## Estudio de Impacto Ambiental Categoría I

Información Complementaria N°1

**Proyecto Residencial Acacias Las  
Veraneras**

Julio de 2021

**Figura 2.1** Imagen de algunas especies arbóreas en la huella existentes en la huella del Proyecto

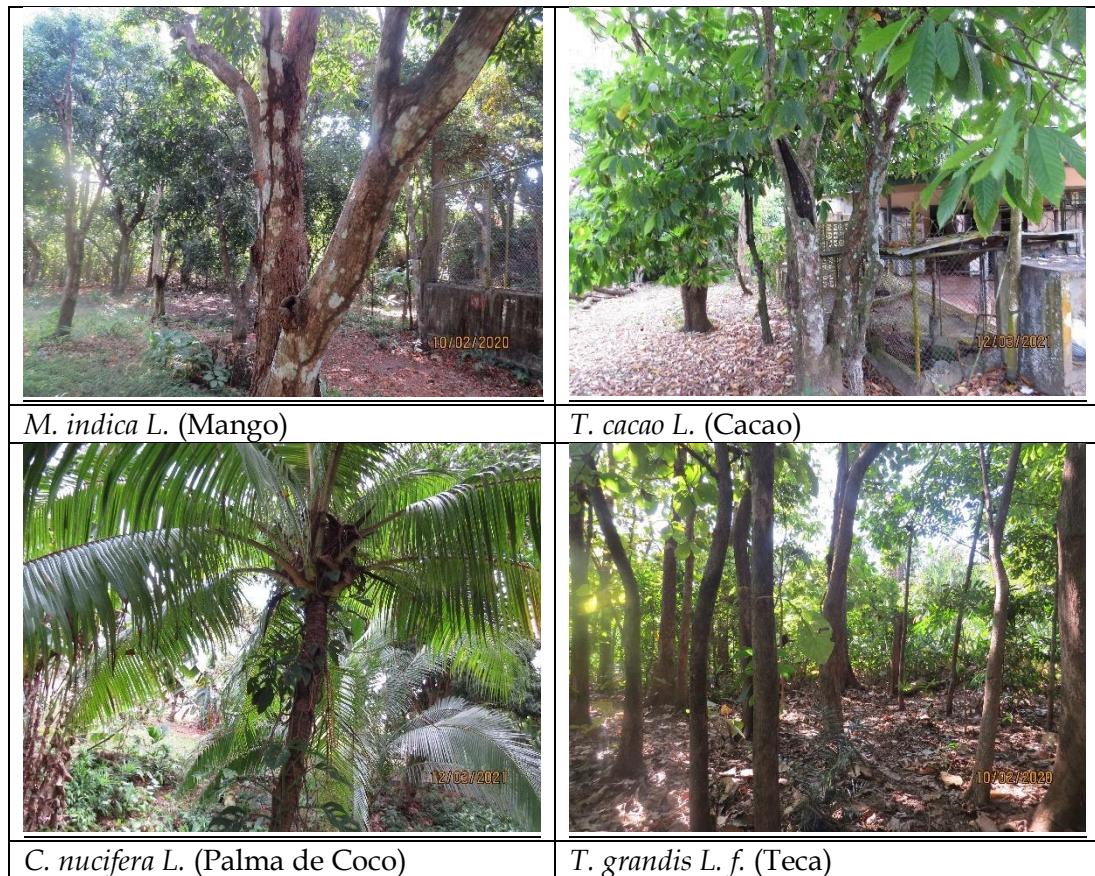
**Observación No. 6.** En la página 44 del estudio de impacto ambiental, en el punto 7.1.1 Caracterización Vegetal, Inventario Forestal (Aplicar Técnicas Forestales Reconocidas por ANAM) se indica " No se realizó inventario forestal dado que la vegetación boscosa existente consiste en árboles dispersos de mango y cacao. En el caso de los árboles de mango se identificaron 12 individuos con DAP igual o menor de 20 centímetros, en toda el área de la huella del Proyecto. Además, es importante destacar que al menos 4 de estos se mantendrán en la zona proyectada para el área social ". Por lo que solicitamos:

- a) Mencionar el porcentaje y tipo de especies que se verán afectados por la ejecución del proyecto.

**Punto a):** Se aclara que los edificios del proyecto Acacias Las Veraneras están localizados en un área sin vegetación mayoritariamente, se intervendrá

vegetación herbácea y algunos árboles dispersos de mango, mamón, palma, teca y cacao. La vegetación herbácea que se mantienen de porte bajo son las siguientes: escobilla (*Wissadula excelsior*), ratana (*Ischaemum indica*), faragua (*Hyparrhenia rufa*), dormidera (*Mimosa pudica*). Por otro lado, se identificaron árboles jóvenes de guarumo (*Cecropia peltata*), mango (*M. indica L.*), cacao (*T. cacao L.*) jobo (*Spondias monbin*), y capurí (*Mitingia calabura*); al igual que otras especies herbáceas como bledo (*Amaranthus spinosus*), pica pica (*Mucuna sp*), y tuquito (*Manisuris sp*).

El resultado del inventario dio un total de 50 árboles inventariados, agrupados en 6 especies arbóreas con diámetro mínimo de 10 centímetros (**Tabla 2.2**). Entre las especies más abundantes en orden decreciente se encuentran; la teca con 22 individuos localizados en su mayoría en el alineamiento de la vía interna que va de la entrada del Proyecto hasta la PTAR, le sigue el mango y el cacao con 9 individuos, en menor presencia se encuentra el mamón, el jobo y la palma de coco.
